Heiti : Tillaga að breyttu Aðalskipulagi Kópavogsbæjar 2012-2024 - Fannborgarreitur - Traðarreitur-vestur - Vinnslutillaga II

Efni: Tillaga að breyttu Aðalskipulagi Kópavogsbæjar 2012–2024. Fannborgarreitur–Traðarreitur-vestur.

Athugsaemdir við vinnslutillögu

Fannborgarreitur -Traðarreitur-vestur

Mynd 1: Örin bendir á F4 turnbyggingu.

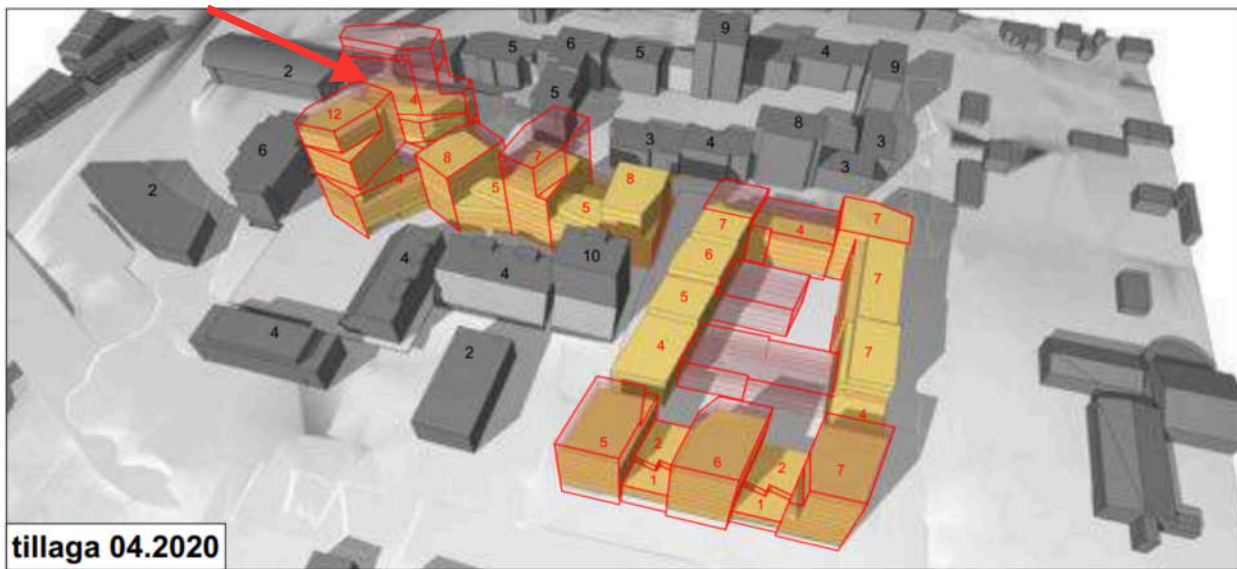
Til stendur að reisa ríflega 20 metra háan turn (6-7 staðlaðar hæðir) upp við Hamraborg 10. Fyrstu tvær hæðirnar verða bílakjallari sem þýðir að viðmótið frá jarðhæð frá Hamraborg 10 séð verður 4,5 metra hár steinsteyptur veggur. Með fram veggnum verður svo steypustigi upp til að mögulegt sé að komast upp á svokallaðan mannlífsás. Ég vil mótmæla harðlega byggingaráformum á reit F4 og þessari turnbyggingu!

Sá reitur F4 sem þessi bygging á að rísa, hefur ekki verið byggingarlóð áður heldur opið torg sem hefur hleypt sólarljósi inn á milli þeirra bygginga sem fyrir eru. Á jarðhæð er rekið vinsælt kaffihús og fyrir framan það myndast oft, á góðviðrisdögum, borgarstemming þar sem fólk situr úti og getur notið veðurbliðunnar ásamt því að njóta veitinga. Þetta er einn af fáum stöðum sem slíkt er hægt hér í Hamraborginni. Ef bygging F4 turnsins verður að veruleika, þá mun þessi stemming hverfa.

Með tilkomu háhýsis á F4 þá mun sú bygging skyggja á Hamraborg 10, og nærliggjandi hús, meginhluta af árinu þar sem hæð byggingarinnar er slík að hún gnæfir yfir alla byggð sem fyrir er þannig að sú byggð mun standa í skugga af þessari stóru byggingu meirihluta ársins. Sunnan megin við Hamraborg 10 þar sem inngangurinn er inn í húsið mun því breytast í dimmt skuggasund með tilheyrandi nóturleika og mun rýra verðgildi þessa svæðis stórkostlega.

F4 turninn mun verða staðsettur, á milli Hamraborgar 10 og Gjábakka (hús eldri borgara), svo naumlega að örfáir metrar munu vera á milli húsanna, beggja vegna, eða um 13 metra miðað við þær teikningar sem liggja fyrir. Af þessum sökum verður ljóst að flæði loftmassa á eftir að verða gríðarlegt á milli þessara bygginga þar sem þekkt er þegar loftmassi þarf að þrengja sér á milli húsa þá hraðar hann sér yfir þrenginguna og við það skapast miklar vindhviður og því hærri sem húsin eru því sterkari eru
